## 改善箇所説明図

### 基準不適合発生箇所

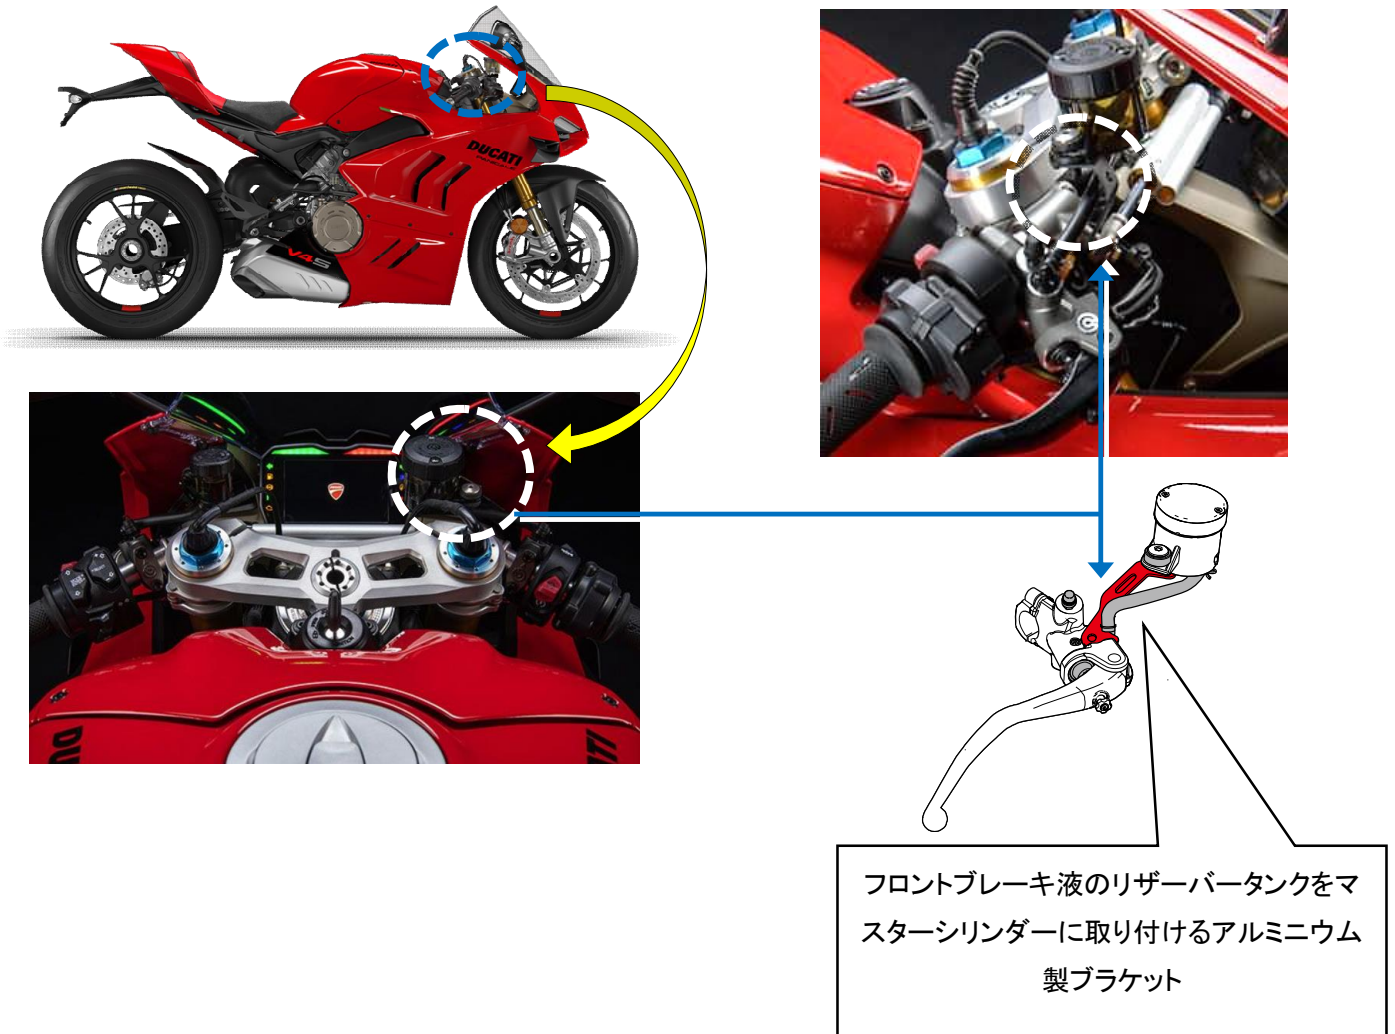
フロントブレーキ液のリザーバータンクにおいて、マスターシリンダーに取り付けるアルミニウム製ブラケット(ステー)の強度が不足している。そのため走行中の振動などによりステーが曲がり、最悪の場合、折損するおそれがある。

全車両、ブラケットを対策品に交換する。

改善実施車には外- 3869のステッカーを貼付する。
